Bakalářská práce

Stavebně technologický projekt  
Bytový dům Kostelec  
1. Posouzení projektové dokumentace

# 1. Posouzení projektové dokumentace

Obr. č. 1 Koupelna 2.32

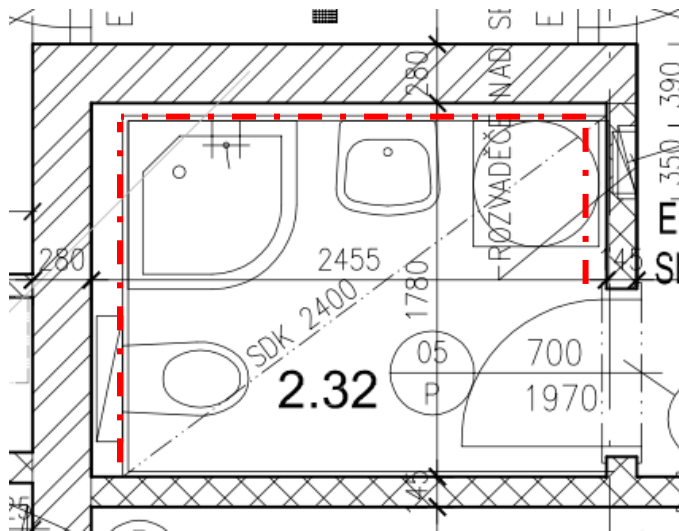
### 1) Půdorys 2.NP – koupelna 2.32

Nevhodně zvolená dispozice koupelny, funkční zóny zařizovacích předmětů nejsou dodrženy. Chybně zakresleny obklady. Měla by být použita velmi tlustá čerchovaná čára a měl by být popsán výškový rozsah obkladů.

Obr. č. 2 Schodiště 2.NP

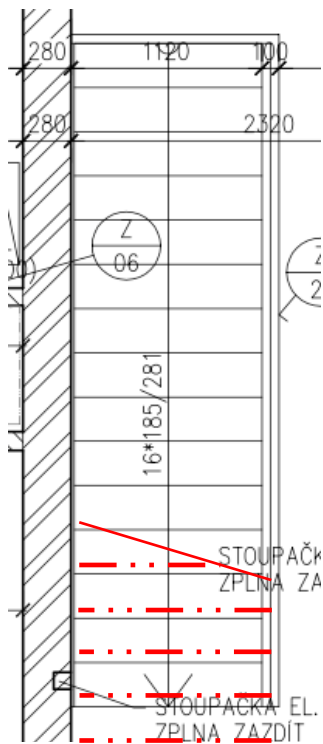
## 2) Půdorys 2.NP – schodiště

Chybně zakreslené stupně schodiště – chybí zakreslení řezové roviny. Stupně nad řezovou rovinou by měly být zakresleny tlustou čerchovanou čarou se dvěma tečkami.

Obr. č. 5 Detail atiky

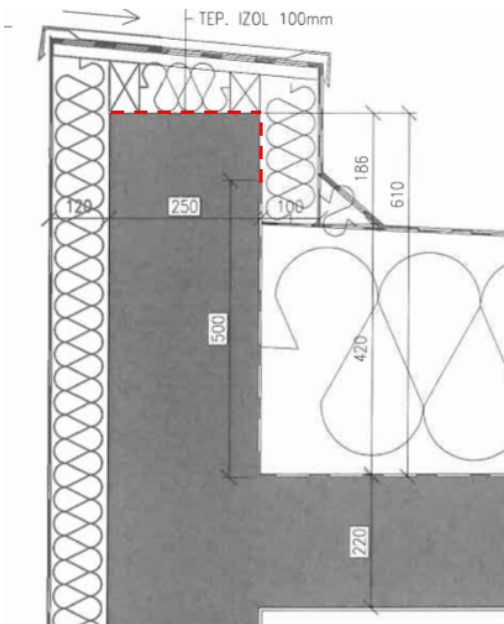
## 5) Detail atiky – parotěsná vrstva

Nevhodné řešení parotěsné vrstvy – chybějící vytažení asfaltového pasu na atiku.
